特定廃棄物管理施設の変更に係る設計及び工事の計画の認可申請書に係る
通信連絡設備の一部追加について

(固体廃棄物減容処理施設の設置)

図1 通信連絡設備の系統概略図

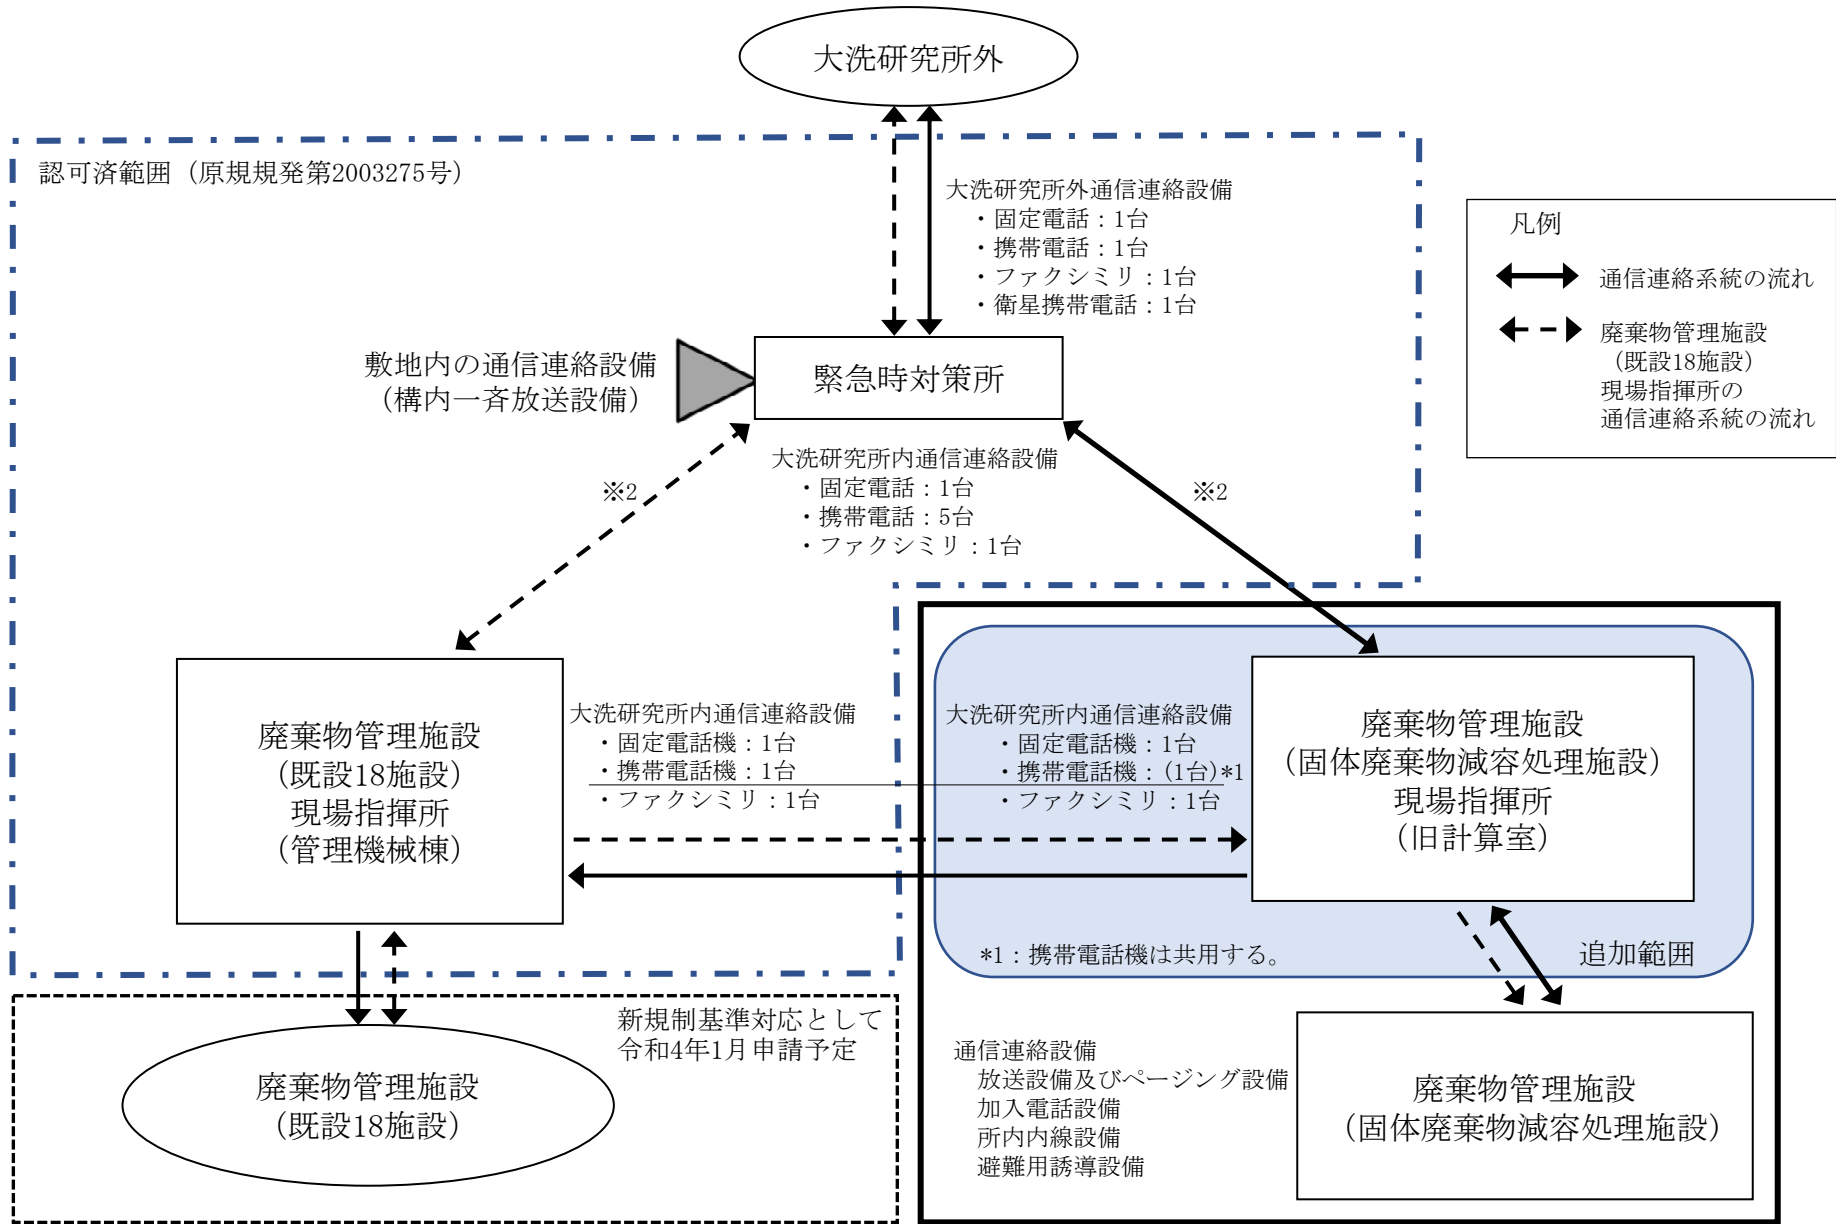
具体的には、固体廃棄物減容処理施設現場指揮所の大洗研究所内通信連絡設
備として固定電話機 1 台、携帯電話機 1 台、ファクシミリ 1 台を追加する。

このうち携帯電話機は、施設管理統括者が所有するため、すでに通信連絡設
備の一部変更として令和 2 年 3 月 27 日（原規規発第 2003275 号）に認可を得て
配備しているものを共用する。

また、緊急時対策所の大洗研究所内通信連絡設備の一部についても、認可を
得て配備している大洗研究所のものを共用する。

通信連絡設備申請範囲の整理表を表 1 に、通信連絡設備の系統概略図を図 1
に示す。
